# Samodzielny Publiczny Szpital Wojewódzki im. Papieża Jana Pawła II w Zamościu <sup>(A)</sup>

AG.ZP.3320.38.19

Dotyczy: wyjaśnienia treści SIWZ

Samodzielny Publiczny Szpital Wojewódzki im. Papieża Jana Pawła II w Zamościu ul. Aleje Jana Pawła II 10, zgodnie z art. 38 ust. 1, 2 ustawy Prawo Zamówień Publicznych informuje, że wpłynęły wnioski o wyjaśnienie treści specyfikacji istotnych warunków zamówienia opracowanej do przetargu nieograniczonego na **dostawę sprzętu jednorazowego użytku dla Oddziału Kardiochirurgii**. Poniżej podajemy treść wniosków i wyjaśnienia:

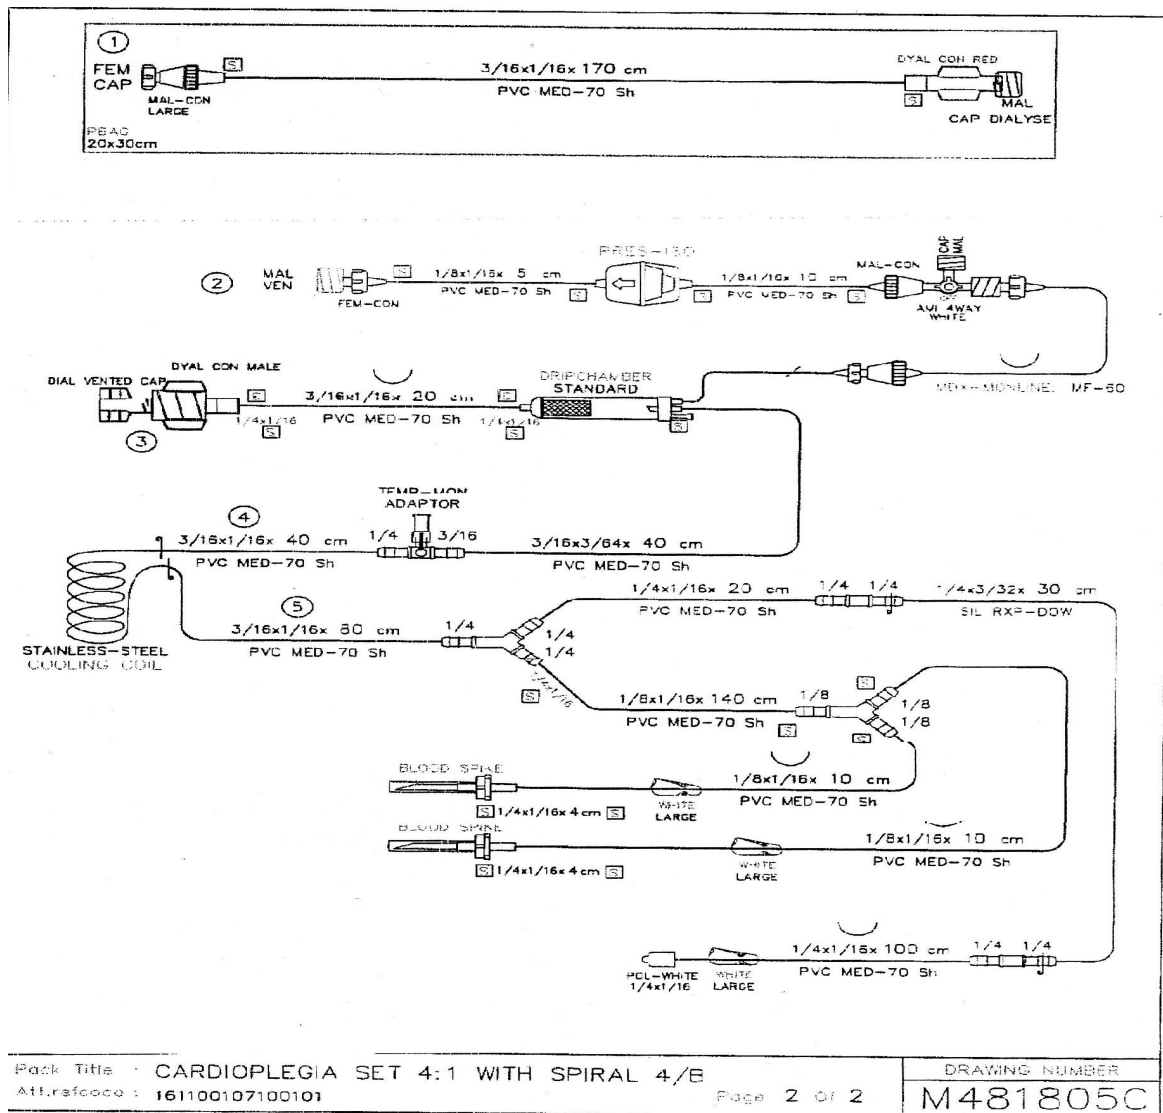
Czy Zamawiający wyrazi zgodę na zaoferowanie zestawu drenów:

- bez wbudowanego filtra tętniczego – filtr tętniczy wbudowany w oksygenator,
- zapakowanego razem z oksygenatorem w jednym secie?

Pozostałe parametry zgodne z wymogami Zamawiającego.

**Wyjaśnienia:** Tak, Zamawiający wyraża zgodę.

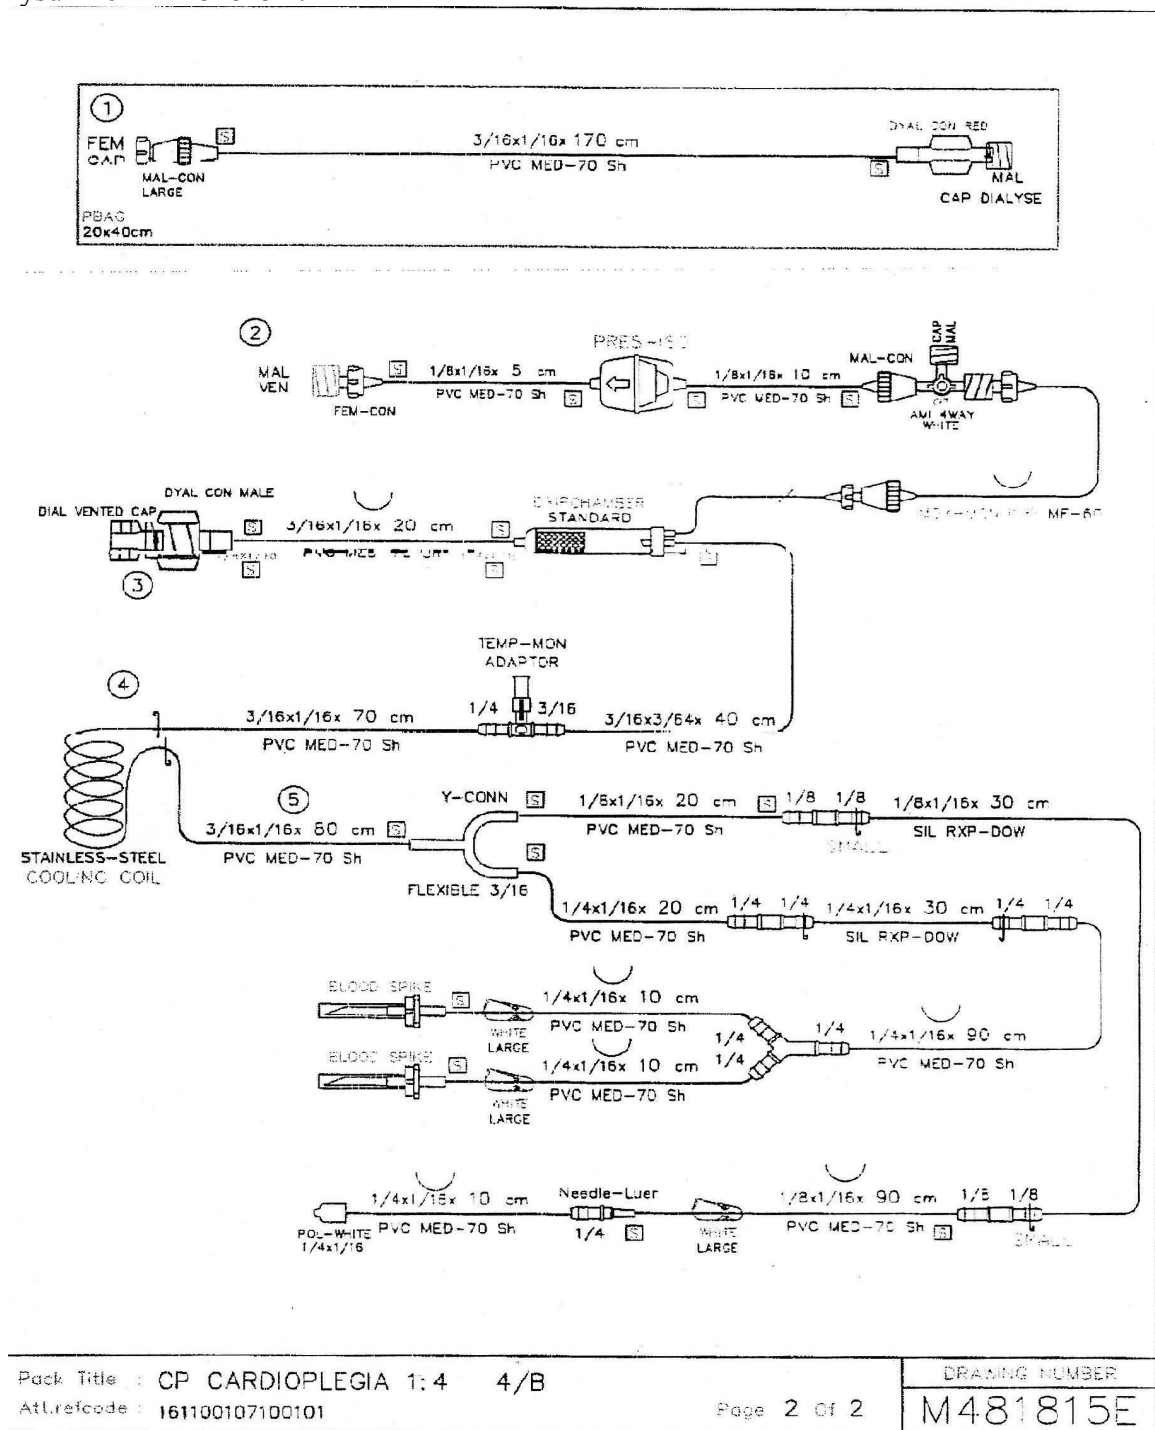
Czy Zamawiający wyrazi zgodę na zaoferowanie zestawu drenów zgodnego z załączonym rysunkiem M481815E?

**Wyjaśnienia:** Tak, Zamawiający wyraża zgodę.
